COMUNE DI GORZEGNO

**OGGETTO: RICHIESTA N. 10686 PARCO EOLICO MONTECERCHIO – PROPONENTE WINDTEK -
PRESENTAZIONE OSSERVAZIONI**

**OSSERVAZIONI A VALERE ANCHE QUALE PARERE
CON ESPRESSO RIFERIMENTO ANCHE ALLE "INTEGRAZIONI DOCUMENTALI
RELAZIONE DI RISPOSTA ALLE OSSERVAZIONI ALLA DOCUMENTAZIONE
PROGETTUALE DOC. MASE – 2024 -0022139 – 22102 EO DE GN R 09 0010 B, 2024 -
0022139 – 22102 EO DE GN R 09 0011 " NONCHÉ IN RELAZIONE ALLA PRESA IN
CARICO E RISPOSTA ALLE INTEGRAZIONI RICHIESTE DALLE REGIONI (IN PRIMIS
LA REGIONE PIEMONTE RELAZIONE DI RISPOSTA ALLE OSSERVAZIONI ALLA
DOCUMENTAZIONE PROGETTUALE 22102 EO DE GN R 09 0018 B - D.G.R. N. 1C-
81CC/2024/XI DEL 12/02/2024, RISULTANTE DELLA SEDUTA N. 430 AVENTE COME
OGGETTO IL "PARERE EX ART. 23 DEL D.LGS. 152/200C E S.M.I. NELL'AMBITO DELLA
VALUTAZIONE DI IMPATTO AMBIENTALE DI COMPETENZA STATALE RELATIVA AL
PROGETTO DI REALIZZAZIONE DI UN IMPIANTO EOLICO DI POTENZA PARI A 43,4 MW
PRESENTATO DA WINDTEK SRL NEI COMUNI DI CAIRO MONTENOTTE, CENGIO (SV)
E SALICETO (CN). PARTE PIEMONTESE. [ID: 10C8C]"**.)

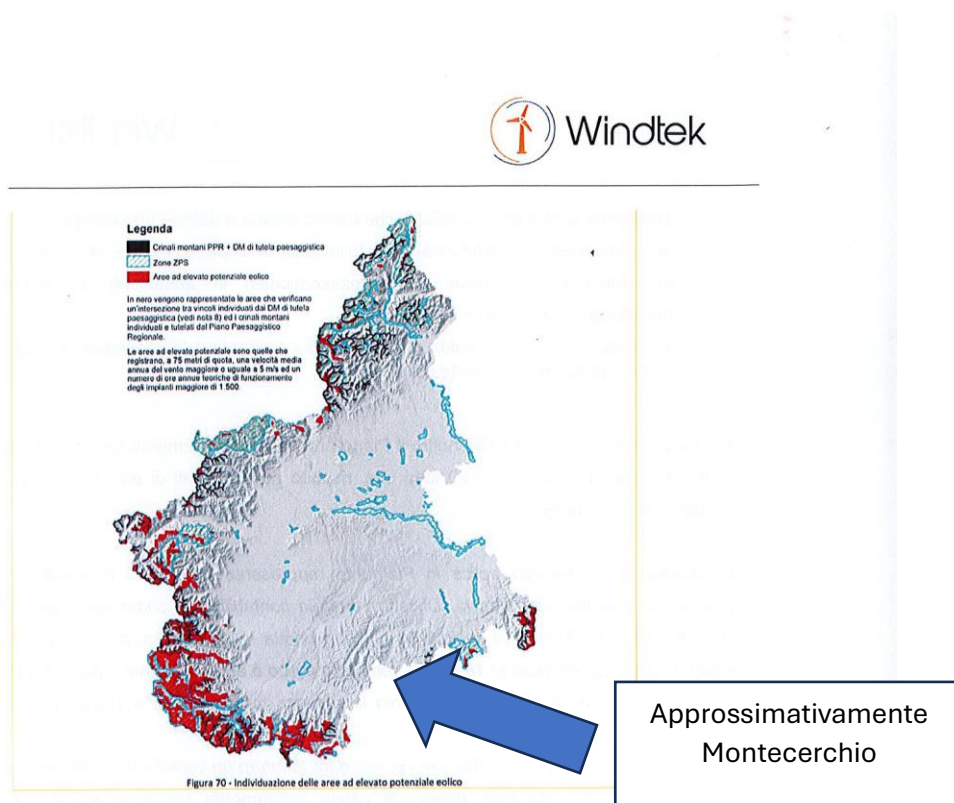
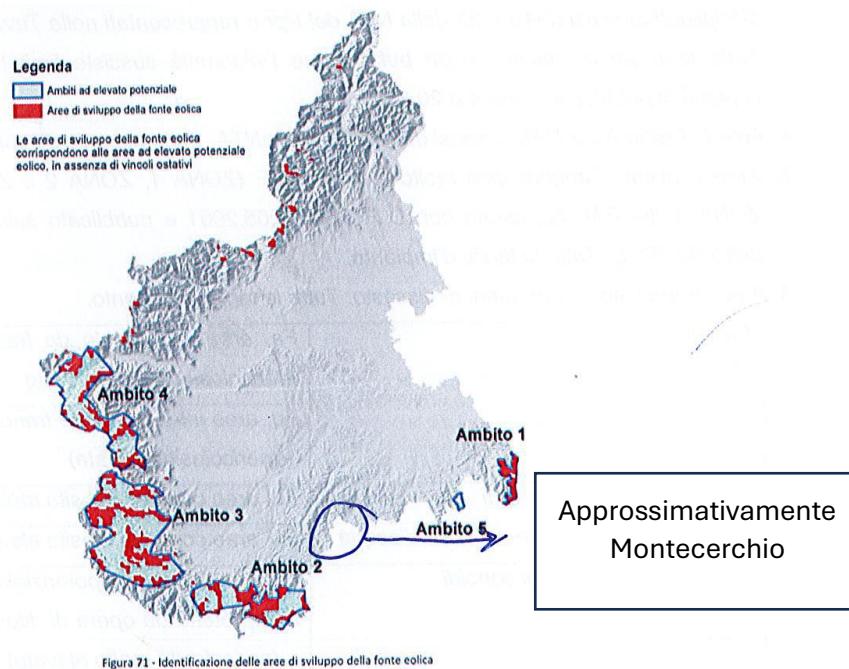
Di fronte a questa evidente mancanza di approfondimento e mancata presa in carico della problematica può essere utile ricordare come lo stesso proponente, con riferimento specifico al PEAR Piemonte, abbia scritto : che *all'interno del PEAR la Regione (Piemonte ndr.) identifica una serie di aree le cui caratteristiche orografiche e anemologiche le rendono ad elevato potenziale ad ospitare centrali eoliche* (tali aree sono contrassegnate dal colore rosso). Seguono poi due figure tratte dal PEAR Piemonte in cui poter apprezzare la distinzione tra le aree ad elevato potenziale eolico e le altre (figure 70 e 71 dell'elaborato 239 sintesi non tecnica) che si riportano per comodità di consultazione

Ebbene la zona ove il proponente vorrebbe collocare l'impianto non risulta ricompresa (e nemmeno prossima) alle zone ad alto potenziale eolico anzi a dire il vero risulta in una zona di assoluto grigio cromatico significativo dell'assenza di interesse eolico.

Dal combinato disposto della lettura dell'ATLANTE EOLICO presentato sopra e della rappresentazione contenuta nel PEAR Piemonte, si evidenziano dati obiettivi da cui emerge il difetto del criterio principe ovvero la ventosità del sito

- **In via preliminare di fatto con riferimento all'elaborato n.22102 EO DE CI D 04 0015 B tratto 2**

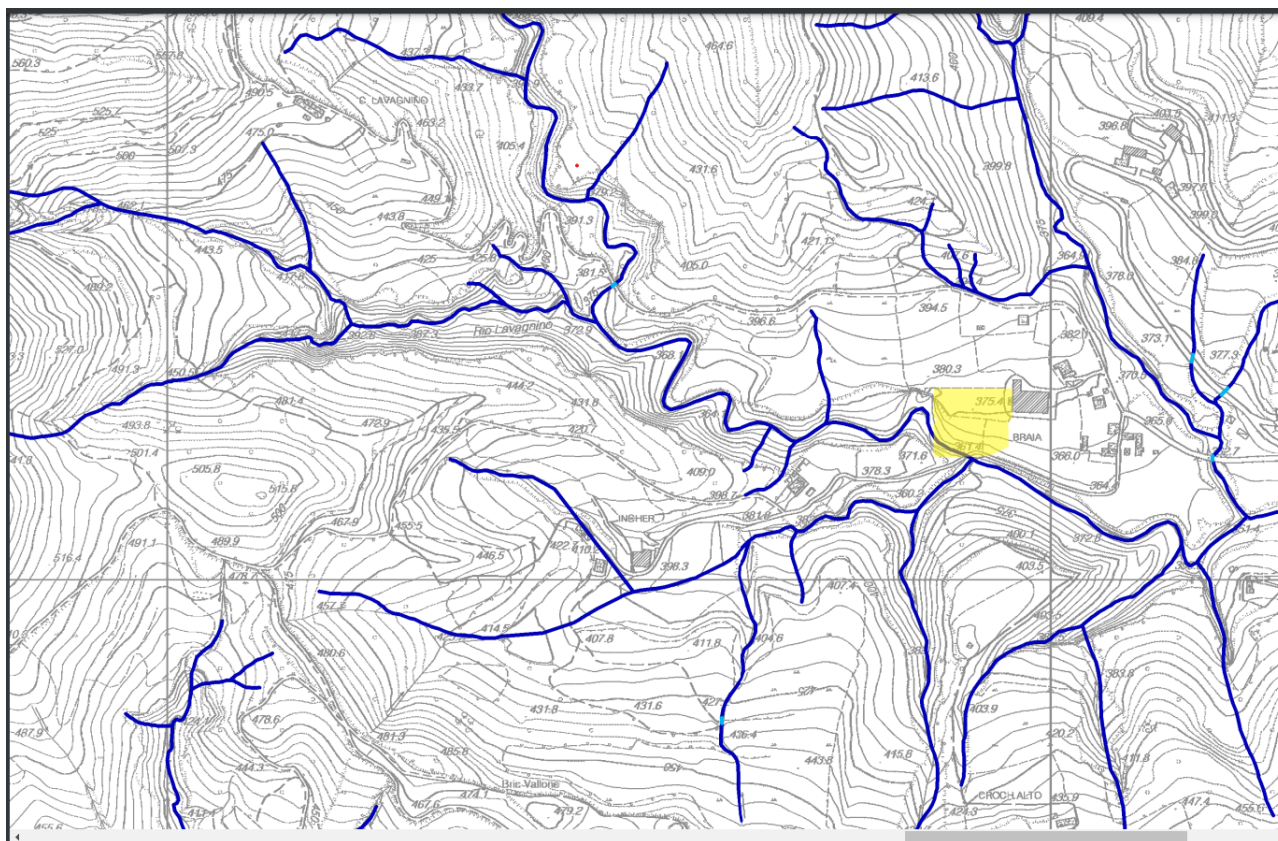
Il proponente con riferimento al tratto in questione a margine del dirupo e prospiciente la frana (rischio 3 Ispra) si limita a prevedere, in maniera generica, un allargamento testualmente *ALLARGAMENTO STRADA ESISTENTE ALLARGAMENTI STRADALI E SEZIONI* cfr. *elaborato 22102 EO DE CI D 04 0015 REV B aprile 2024*, ove nella raffigurazione che troviamo nella parte sinistra di detto elaborato viene rappresentato - con un linea rossa a latere del tracciato esistente - l'ipotetico allargamento per arrivare alle metrature indicate. Cfr. tratto 2)

Il proponente di conseguenza nel proprio generico elaborato prevede un allargamento della strada esistente nelmacro tratto 14 (cfr. elaborato 72) e nel tratto 2 (cfr. elaborato 22102 EO DE CI D 04 0015 REV B aprile 2024), prevedendo che tale allargamento vada ad interessare direttamente la parte prospiciente il dirupo, anzi dall'istruttoria conducibile in loco si sarebbe potuto appurare come il previsto allargamento andrebbe proprio sul dirupo. Ne deriverebbe quindi previsto un allargamento della strada laddove il sedime a margine della strada non risulta esistente.

Inoltre non è stata presa in esame alcuna idonea opera che consenta tale ipotizzato allargamento e meno che mai la sua messa in sicurezza, visto che ci troviamo in ambito incidente sul dirupo e prospiciente la frana segnalata nella mappatura Ispra con un indice di pericolosità P3; non solo ci troviamo anche su un dirupo con andamento franoso già iniziato come è possibile ricavare dalle fotografie allegate.

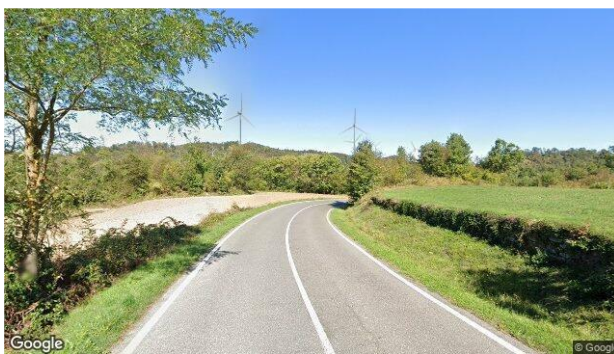
La mancanza di alternative sul lay out proposto può essere letta in combinato disposto con le conclusioni dello studio anemologico (cfr. *Inoltre si consiglia di approfondire la qualificazione anemometrica ad adeguate altezze dal suolo, tramite misure con tecnologie di Remote Sensing in altri punti dell'impianto, seppur di breve durata, oltre ad una integrazione dello studio (asseverazione bancabile) che comprenda, tra le altre cose, in particolare una analisi specifica delle variabili, la quale con le informazioni disponibili, definisce le incertezze dei processi e delle metodologie applicate, al fine di determinare il valore di produzione atteso dell'impianto con data probabilità (P 75% P 90%) solitamente richiesto per il finanziamento),*

da cui risulta come non siano state fatte indagini su parti dell'impianto diverse dalla piazzola ove si andrebbe a trovare l'AG 4

Figura 3: Curve di livello per Aerogeneratore 7. Differenza di altezza rispetto ai prati sottostanti equivalente ad 80 m.

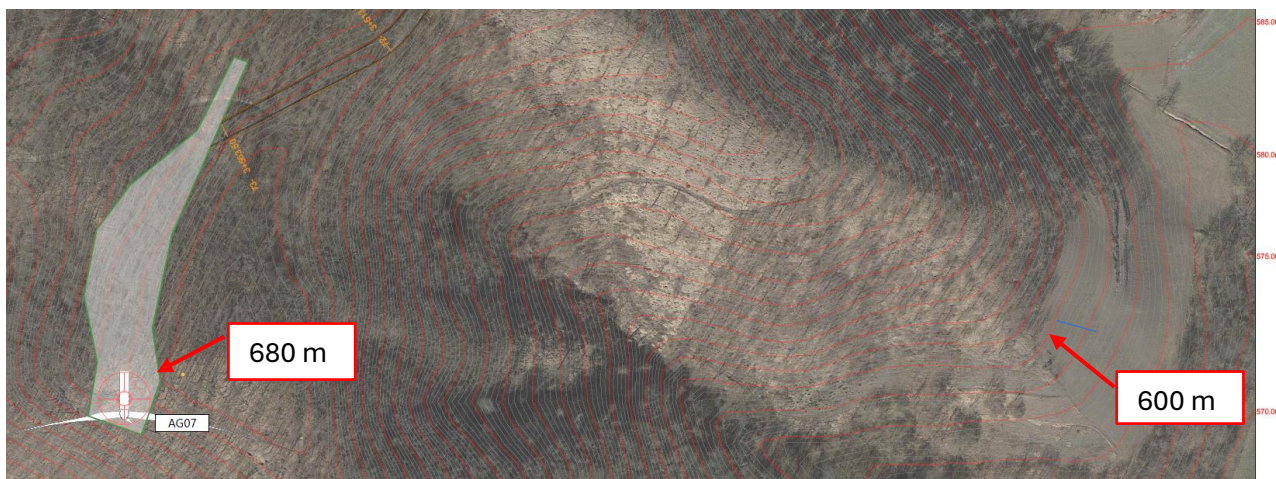
Dalle curve di livello riportate nel documento **22102_EO_DE_CI_D_08_0024_B_Planimetria_curvelivello_turb_6-7_sdp-signed** si evince facilmente mediante differenza tra le curve di livello e l’altezza della collina rispetto ai prati sottostanti, che l’aerogeneratore AG7 è di **80 m**.

Figura 4: Comparazione della misura rilevata tra le curve di livello, ovvero 80 m e la rappresentazione grafica proposta di Windtek. Le pale al rotore in realtà misurano 125 m e non 80 m come sembrerebbe nella rappresentazione grafica.

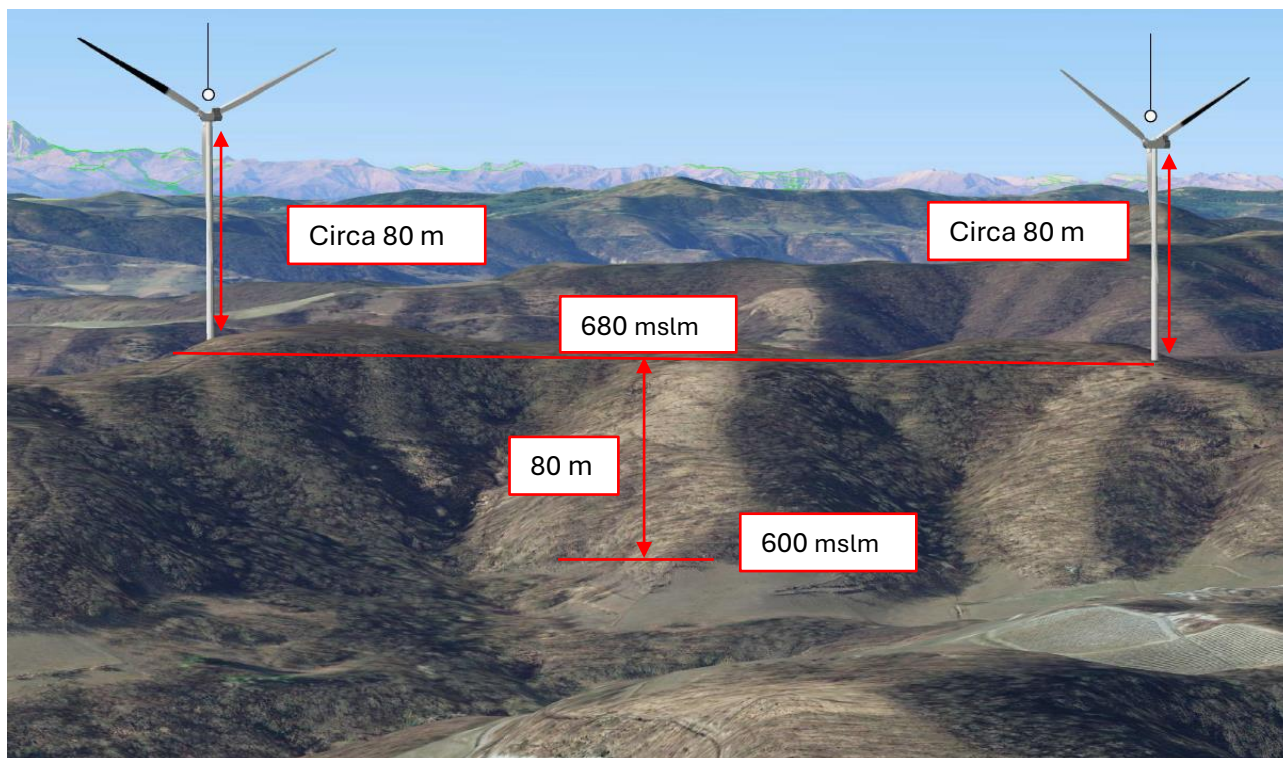
Riportando la misura rilevata nel documento **22102_EO_DE_GN_D_03_0012_A_Analisi_di_impatto_visivo-signed** si evince che l’altezza dell’aerogeneratore non risulti assolutamente proporzionale alla misura rilevata dalle curve di livello e quindi **l’elaborato prodotto da Windtek non risulta rappresentativo**.

Come si può notare, gli aerogeneratori sono stati rappresentati con una altezza che corrisponderebbe ad 80 m all'asse della girante, **quando invece l'altezza reale al rotore della pala è di 125 m**, come si evince dalla scheda tecnica della macchina Vestas V162.

Figura 6: Punto di scatto 3 degli aerogeneratori AG7 ed AG6

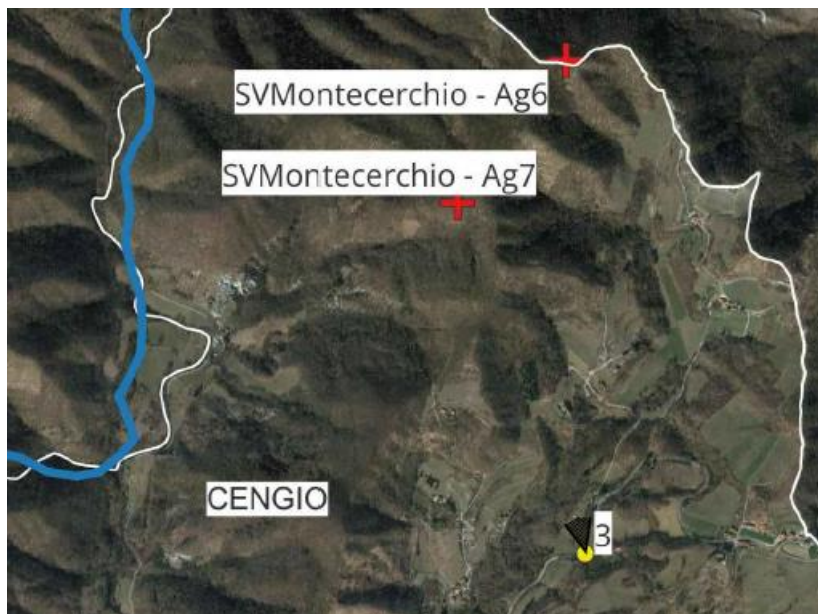
Quanto descritto sopra è ancora più evidente se si prende in considerazione il documento 22102_EO_DE_SIA_D_03_0090_B_Fotomontaggi_parco_Montecerchio_nei_diversi_cicli_stagionali-signed. Si prenda in esame la prospettiva rappresentata per gli aerogeneratori AG7 ed AG6 al punto di scatto 3.

La distanza di questo oggetto dal punto di scatto è di 1120 m, mentre la differenza di altezza della collina mediante l'ausilio ancora una volta delle curve di livello può essere stimata in 100 m.

Figura 7: Misura della distanza dell' AG7 dal punto 3 di scatto.

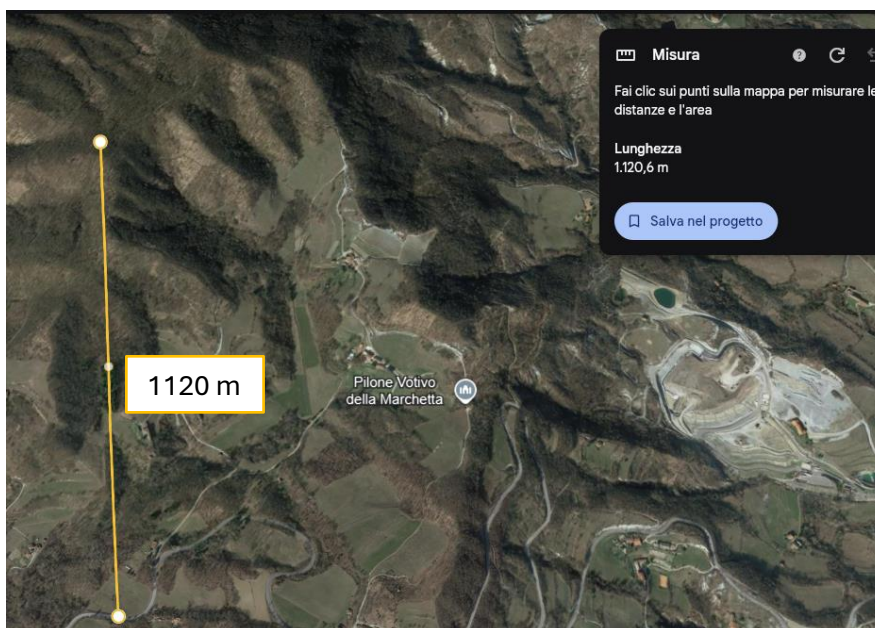
Figura 8: Indicazione dell'altezza della collina rilevata dalle curve di livello. Come si può notare 100 m non corrispondono assolutamente con la prospettiva che è stata proposta nel documento di Windtek.

Figura 17: Frapposizione del Parco Eolico Monte Cerchio con i due Radar gestiti da Arpa Piemonte.

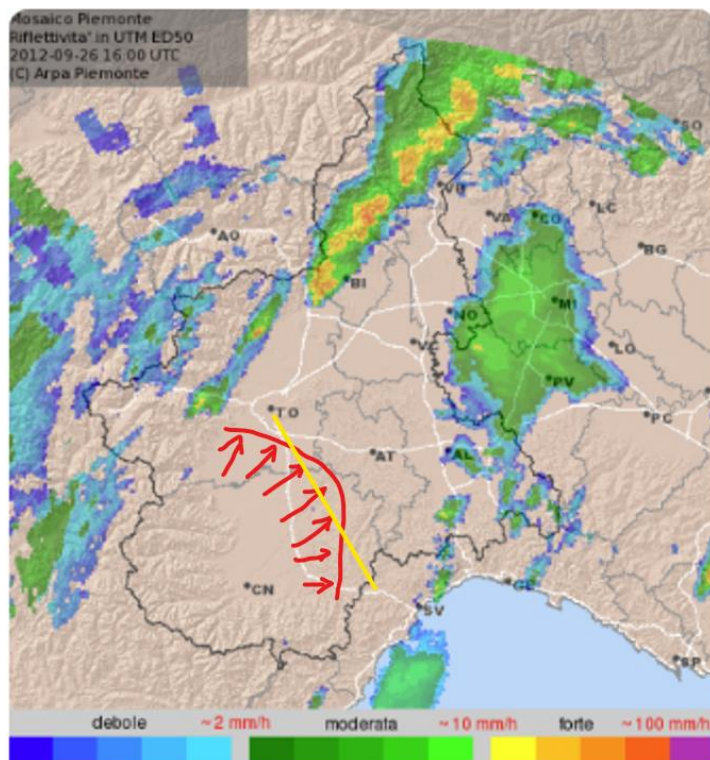
Il parco Eolico Monte Cerchio, come illustrato nella seguente immagine, si **frappa tra i due Radar gestiti da Arpa Piemonte**, in quello che è un noto corridoio delle perturbazioni provenienti dal nord-ovest della penisola. Questo per sottolineare che il disturbo generato ai Radar dall'installazione del parco eolico porterà a falsi eco e quindi a disturbare l'analisi dei dati per la correttezza delle previsioni meteorologiche.
